## 高浜発電所 3、4号機の使用前検査申請書の記載内容変更の概要

＜検査を受けようとする工事の工程（平成27年11月25日申請時）＞

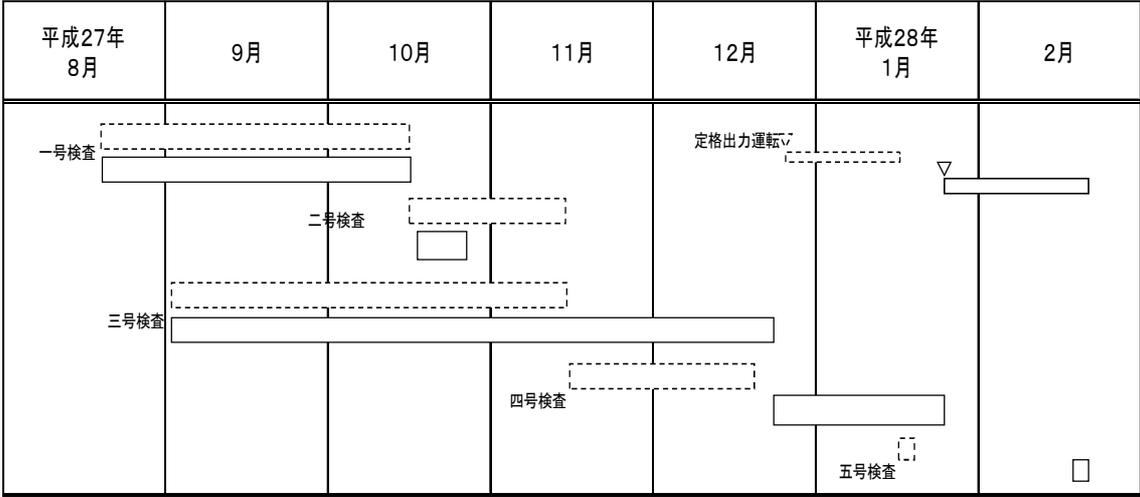
1. 申請に係る発電用原子炉施設の使用の開始の予定時期の変更  
 発電用原子炉施設の使用の開始の予定時期を「平成28年2月」とし  
 ていたものを「平成28年3月」に変更

※点線は10月14日申請時の工程

＜検査を受けようとする工事の工程（平成27年11月25日申請時）＞

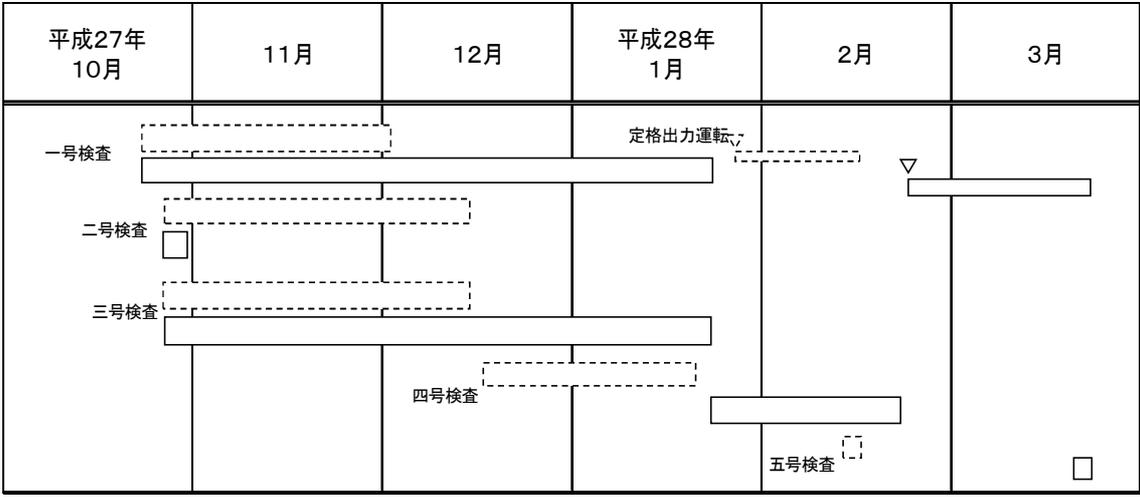
1. 申請に係る発電用原子炉施設の使用の開始の予定時期の変更  
 発電用原子炉施設の使用の開始の予定時期を「平成28年1月」として  
 いたものを「平成28年2月」に変更

※点線は10月14日申請時の工程
